# 河南三和航空工业有限公司

三和航空服务通告（2020）第 005 号

**题目：**“太阳之鹰”自转旋翼机节温阀优化升级

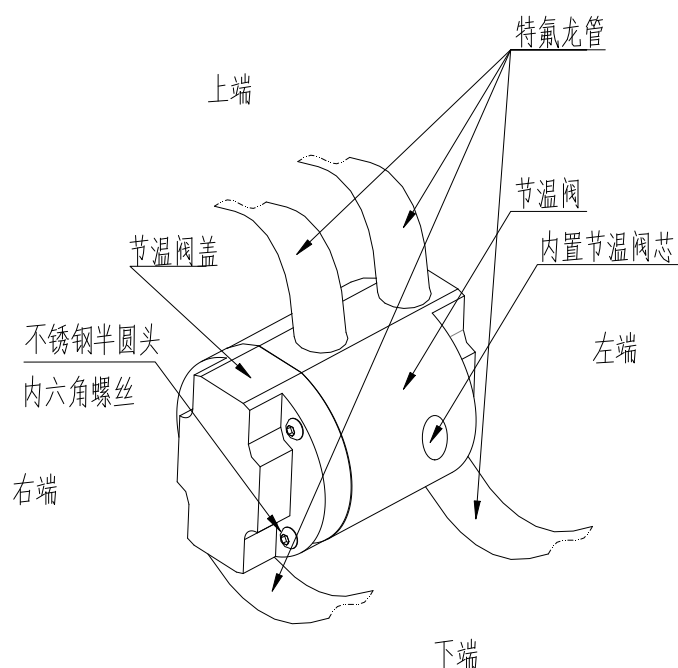
因对零件号为 2.06.01.014 的节温阀阀体内腔空间优化，防止产生阀芯预紧量过大造成阀芯损坏的情况产生，建议在更换机油时进行更换。

- 1、 将机油壶中全部机油排放干净；
- 2、 用扳手将节温阀上四根特氟龙管拆下，注意标记好特氟龙管位置，方向位置不可混淆；
- 3、 将节温阀总成上的四个六角转接头拆下，注意不要拆下接头上的密封圈及垫片，然后将转接头上的液体生料带清理干净，然后拧紧在新节温阀总成上（注意需涂抹液体生料带）；

- 4、 最后将特氟龙管拧紧在节温阀上的六角转接头上（注意需涂抹液体生料带），安装时注意方向。
